2006年12月22日

社会資本整備審議会河川分科会
河川整備基本方針検討小委員会 委員長 近藤 徹 様
委員 各位

子守唄の里・五木を育む清流川辺川を守る県民の会 代表 中島 康
(川辺川ダム反対 52 住民団体代表連絡先)

「球磨川水系河川整備基本方針の策定」に関する意見書（その9）

図5 自然林(端海野)における H16 年度と H17 年度の時間降水量と時間地表流量との関係

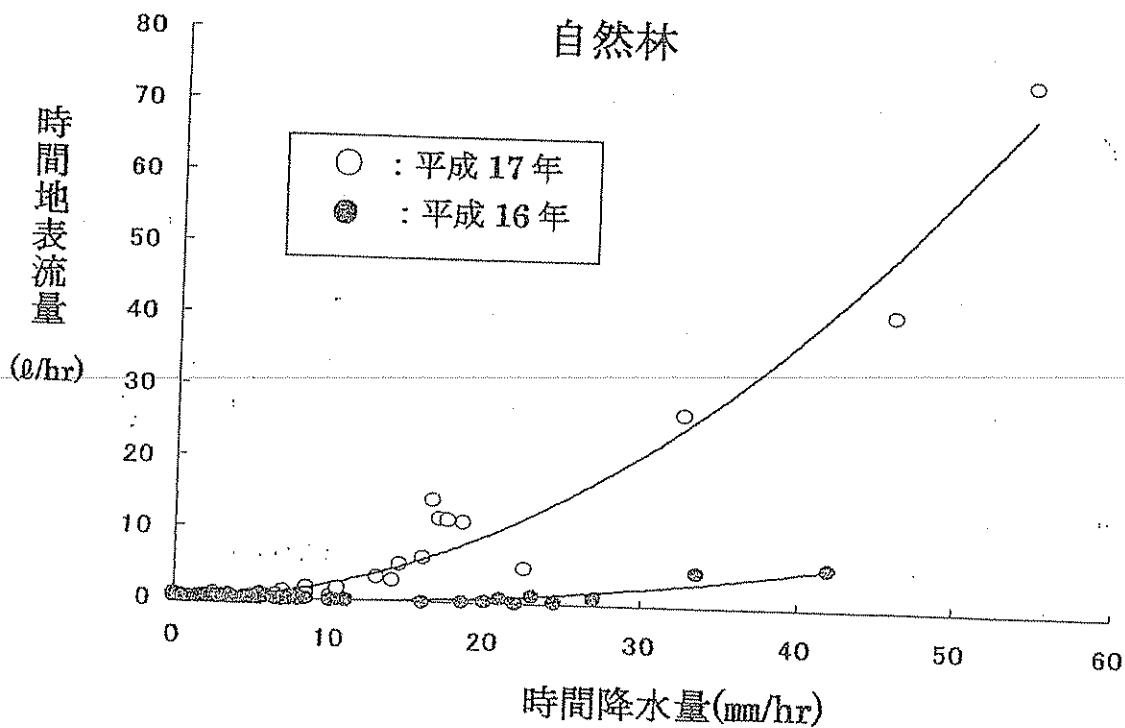
ところが、その時の自然林の地表流測定器にはフィルターが設置されておらず（運用ミス？）、人工林とは異なり、土砂が流れ込んでもフィルターによる目詰りが生じないことより、雨樋から導入された地表流の大部分は地表流測定器を通過して、貯水タンクに流れ込んだと思われます。その結果、自然林では平成17年の方が、平成16年よりも地表流量が増大している傾向が見られます（図5）。このことは、平成16年の測定においても、17年ほどではないにしても、雨樋によって捕捉された地表流の一部が下の貯水タンクに導入されず、外部に排出してしまった可能性があることも示唆しています。
